Posouzení vybraných otázek souvisejících s případným vlivem vymezeného dopravního koridoru řešeného v platných Zásadách územního rozvoje Královéhradeckého kraje jako "rychlostní silnice R11" při průchodu územím obce Kocbeře - formulování otázek souvisejících s případným vlivem dálnice D11 při průchodu územím obce Kocbeře.

Reklamační protokol č. 1 k dílu „Posouzení vybraných otázek souvisejících s případným vlivem vymezeného dopravního koridoru řešeného v platných Zásadách územního rozvoje Královéhradeckého kraje jako „rychlostní silnice R11“ při průchodu územím obce Kocbeře“

Věc: Vyjádření zpracovatele k reklamačnímu protokolu ze dne 31.10.2016

GRAFICKÁ PŘÍLOHA 1:10 000

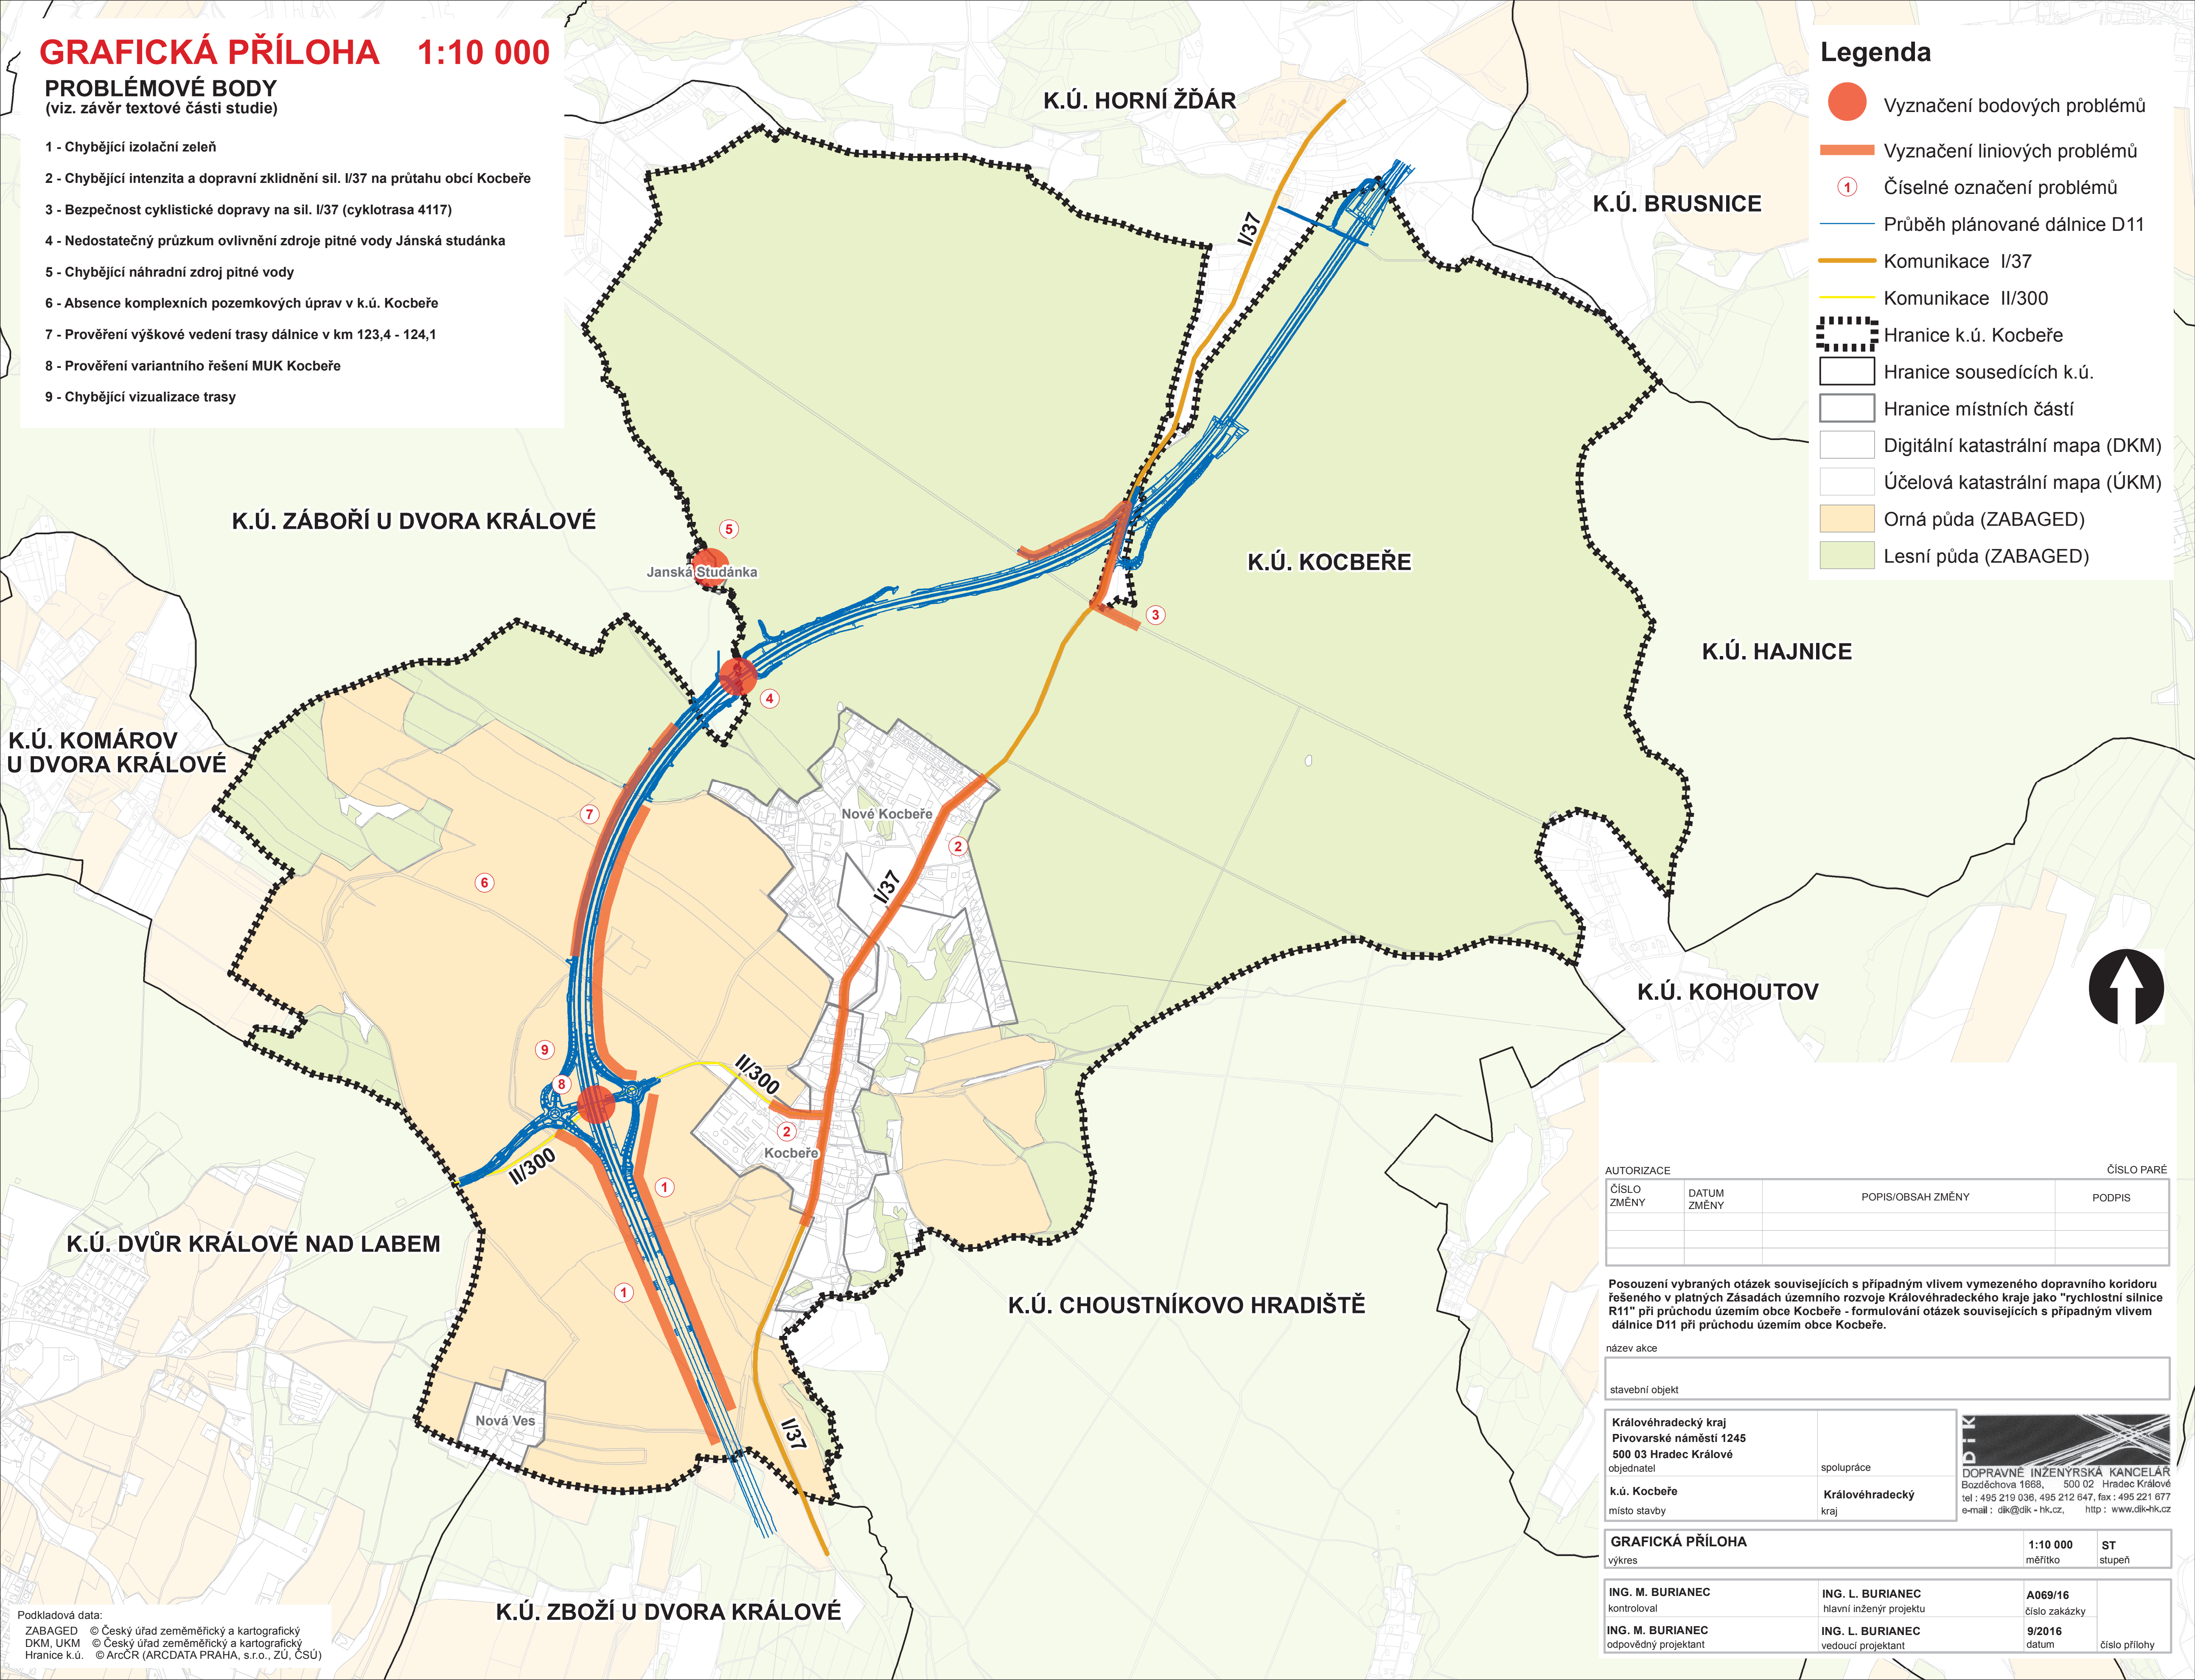
PROBLÉMOVÉ BODY
(viz. závěr textové části studie)

- 1 - Chybějící izolační zeleň
- 2 - Chybějící intenzita a dopravní zklidnění sil. I/37 na průtahu obcí Kocbeře
- 3 - Bezpečnost cyklistické dopravy na sil. I/37 (cyklotrasa 4117)
- 4 - Nedostatečný průzkum ovlivnění zdroje pitné vody Janská studánka
- 5 - Chybějící náhradní zdroj pitné vody
- 6 - Absence komplexních pozemkových úprav v k.ú. Kocbeře
- 7 - Prověření výškové vedení trasy dálnice v km 123,4 - 124,1
- 8 - Prověření variantního řešení MUK Kocbeře
- 9 - Chybějící vizualizace trasy
